Cat.5e 4対 二重シールドケーブルの仕様変更とCC-Link IE Field登録のお知らせ

1. 対象製品

品名	型式
1	Cat.5e 4対 二重シールドSF/UTPケーブル	0.5-4P NSEDT-SB
2	Cat.5e 4対 二重シールドSF/UTPケーブル 環境配慮型(EM、LSZH対応)	0.5-4P EM-NSEDT-SB

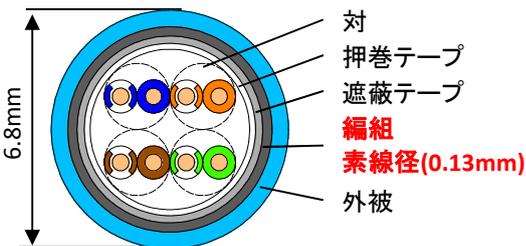
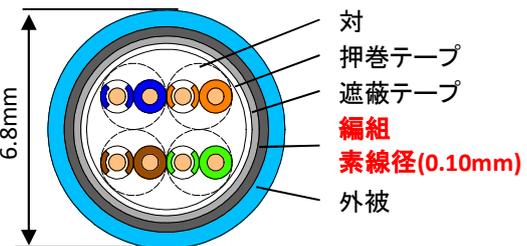
項目	旧仕様	新仕様 CC-Link IE Field
構造	 <p>対 押巻テープ 遮蔽テープ 編組素線径(0.13mm) 外被</p>	 <p>対 押巻テープ 遮蔽テープ 編組素線径(0.10mm) 外被</p>
編組素線径	0.13mm	0.10mm
導体径	0.5mm	0.5mm
コア径	1.0mm	1.0mm
ケーブル外径	6.8mm	6.8mm
<p>・プラットフォーム化に伴い編組素線径を変更しました。 ・導体径、コア径、ケーブル外径に変更はございません。 ・CC-Link IE Fieldの認定を新に取得しました。</p>
